## Rapport de contrôle d'installations électriques à basse et à très basse tension

RÉF. 117/2023/58147/01:1

**DATE DU CONTRÔLE** 14/03/2023 **AGENT VISITEUR** Julien Renard  
**ADRESSE DU CONTRÔLE** Rue Porte de Liège 87 - 4300 Waremme **TYPE DE CONTRÔLE** Visite de contrôle (6.5)

## CONCLUSION : NON CONFORME

Schéma(s) unifilaire(s) de l'installation

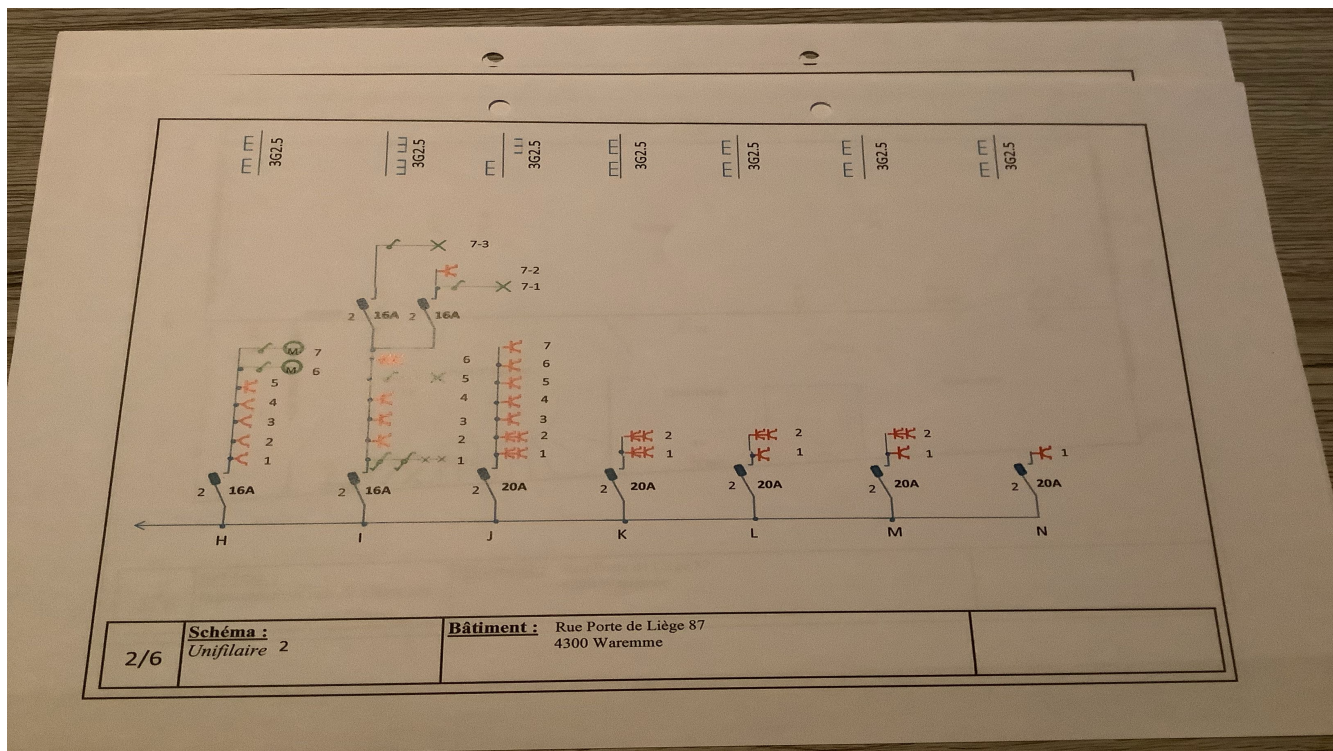
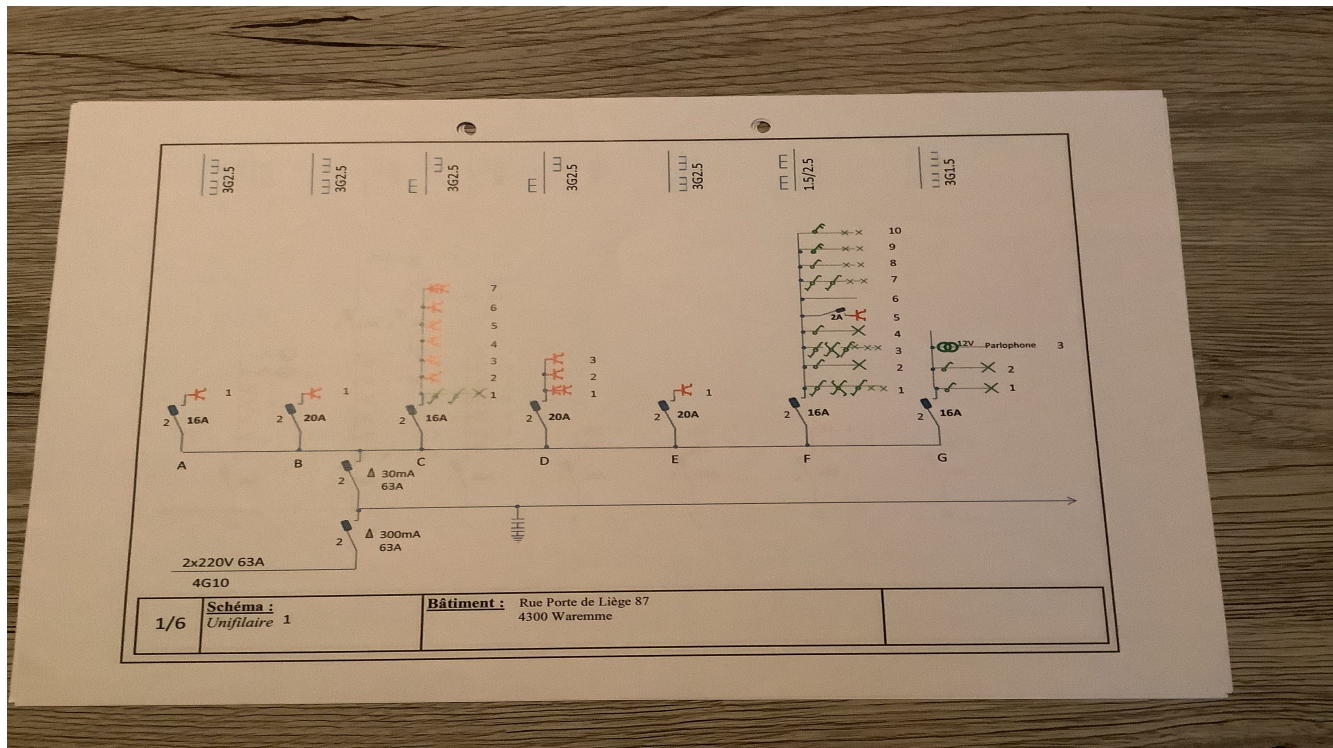
- La tension d'alimentation n'est pas indiquée clairement de manière apparente sur chaque tableau de répartition et de manoeuvre. - 3.1.3.3.a
- Les schémas unifilaires et plans de position ne sont pas conformes. - 3.1.2.;6.4.6.;6.5.7.;9.1.2.
- N'est pas renseigné sur les schémas unifilaires et plans de position l'adresse de l'installation, les coordonnées du responsable des travaux et du propriétaire. Ces derniers devront signer et dater ces schémas. - 3.1.2.;6.4.6.;6.5.7.;9.1.2.
- Il manque sur les schémas : Signature du responsable des travaux, courbe des disjoncteurs et le pouvoir de coupure.
